Konstr. Ritad Godk. Smst nr. Ers.
 Dat. 1993-09-24
 HG Skala 1:5
intra
 SCANDINAVIAN DESIGN

Atlantic H15

Tolerans där ej annat angivits:
 ISO 2768 m
 Ritn.nr
14353 A

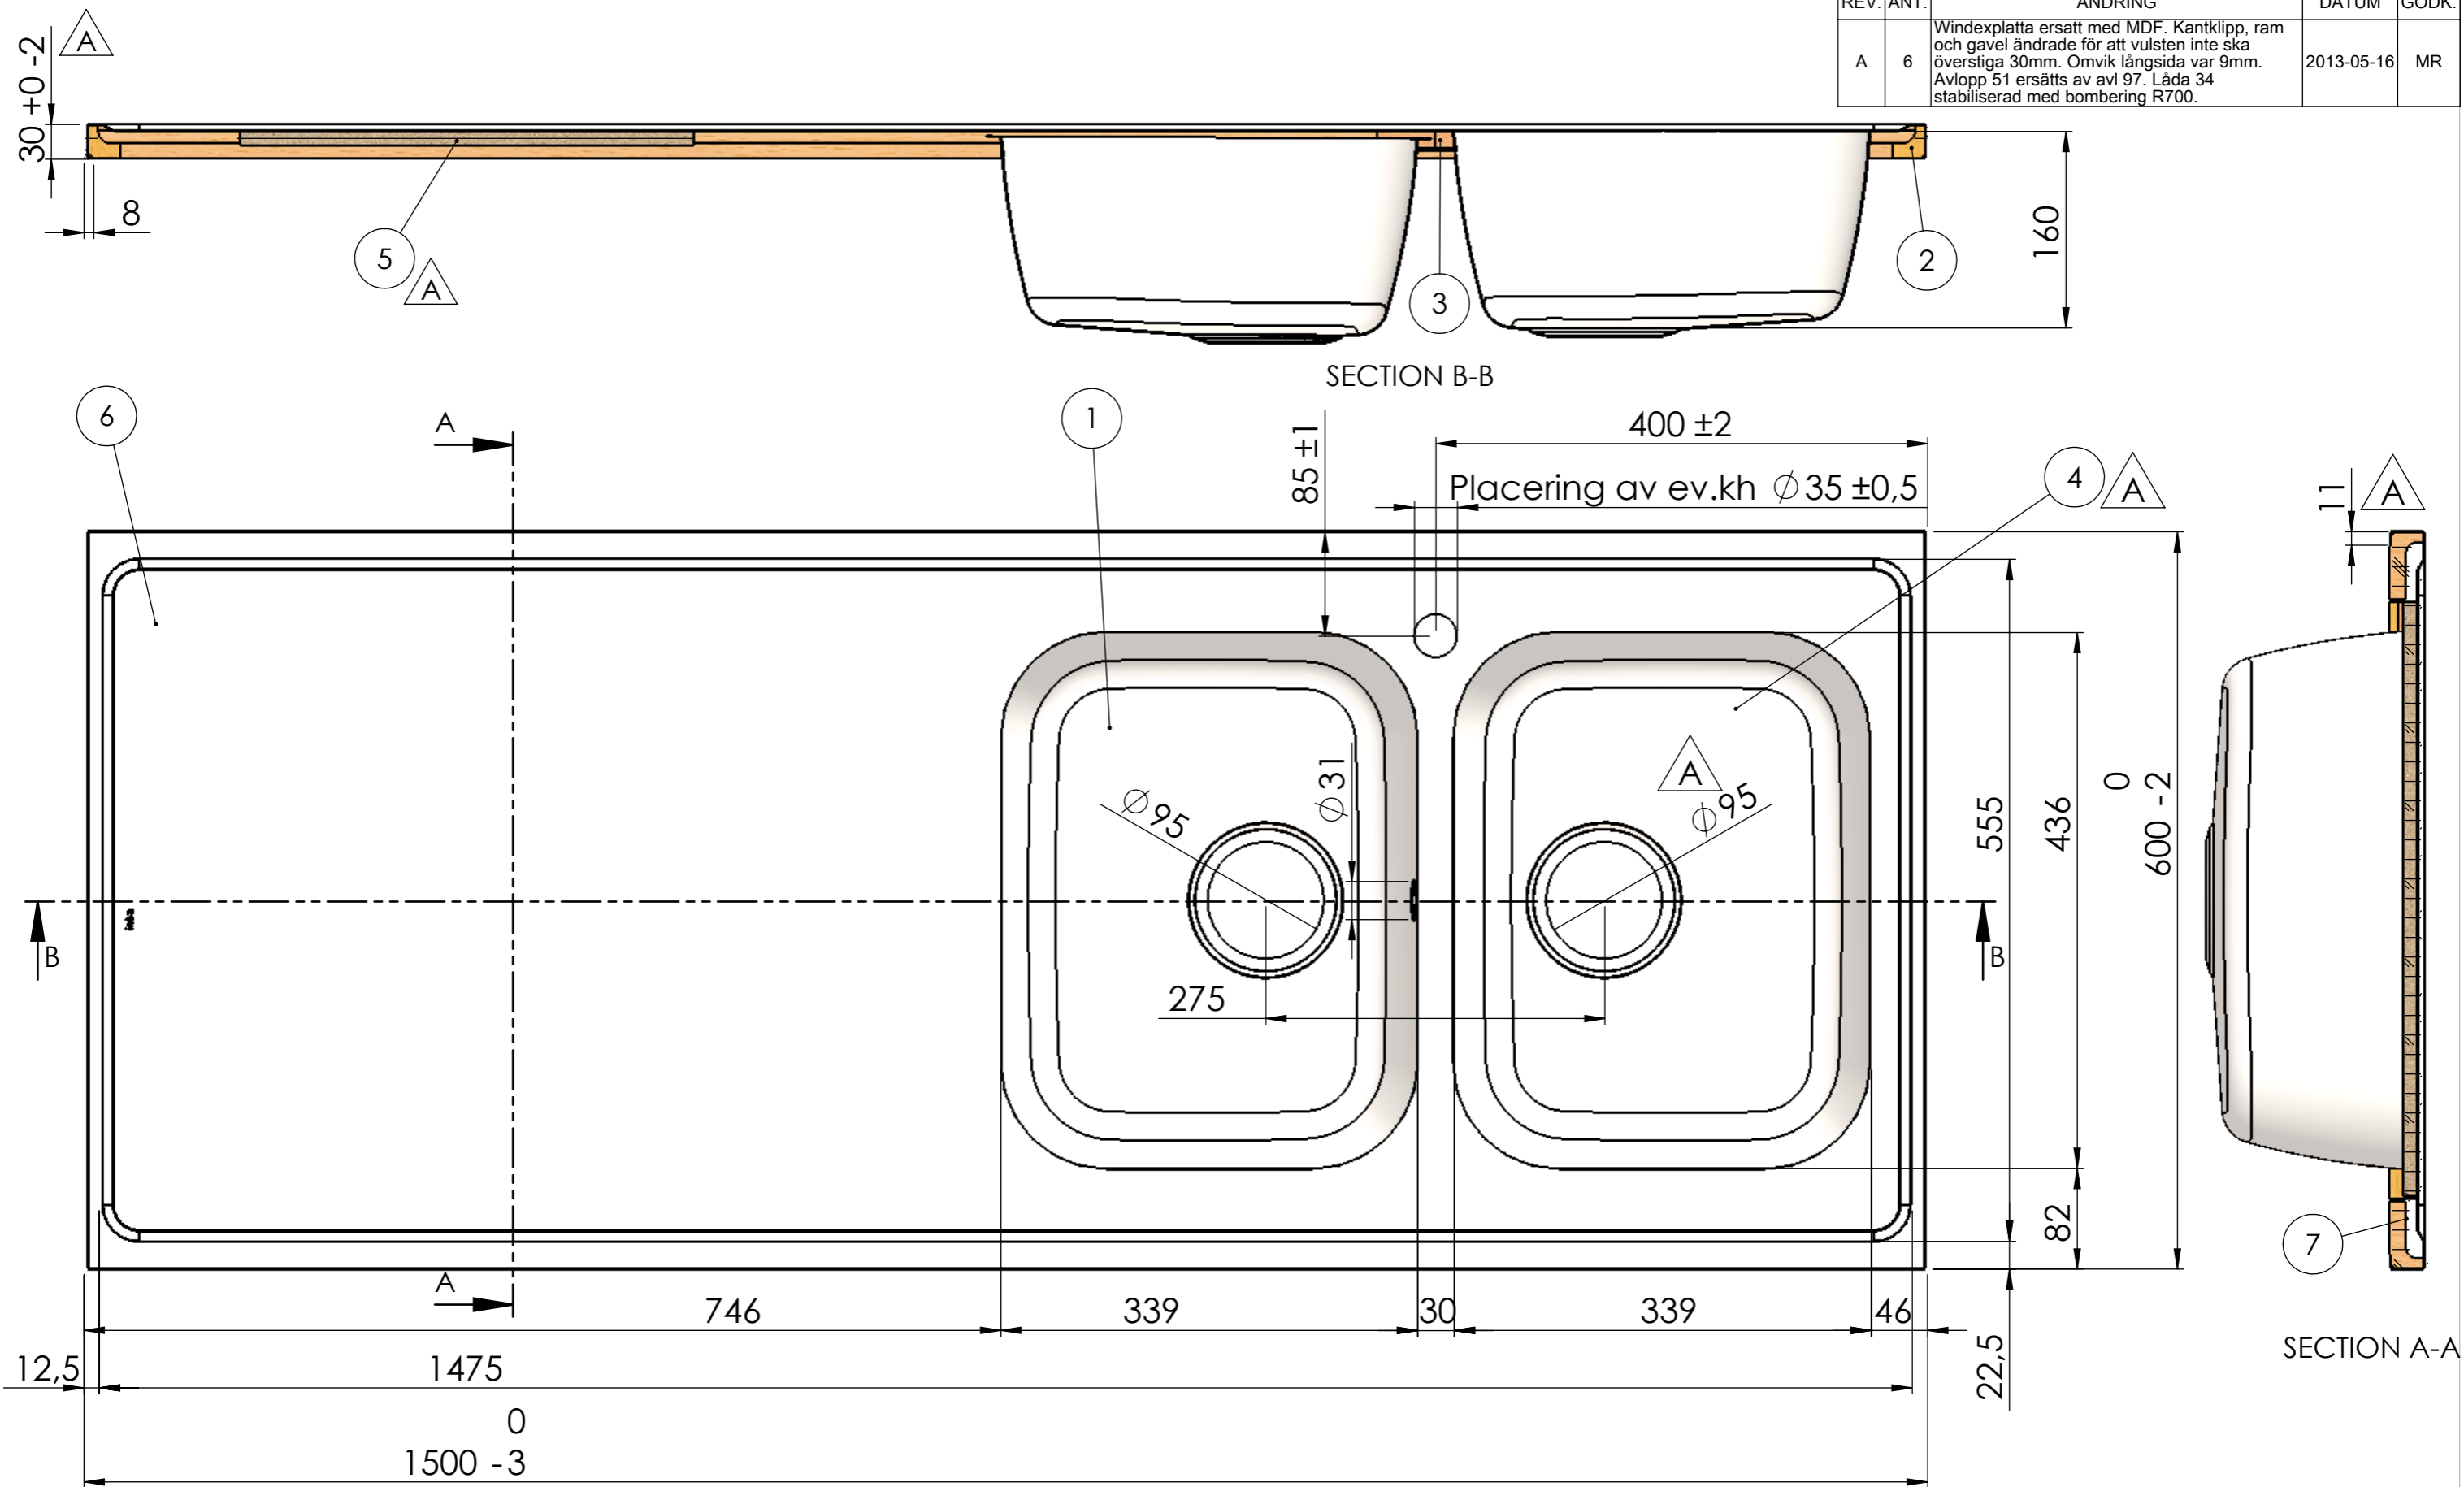
REV.	ANT.	ÄNDRING	DATUM	GODK.
A	6	Windexplatta ersatt med MDF. Kantklipp, ram och gavel ändrade för att vulsten inte ska överstiga 30mm. Omvik längsida var 9mm. Avlopp 51 ersätts av avl 97. Låda 34 stabiliserad med bombering R700.	2013-05-16	MR
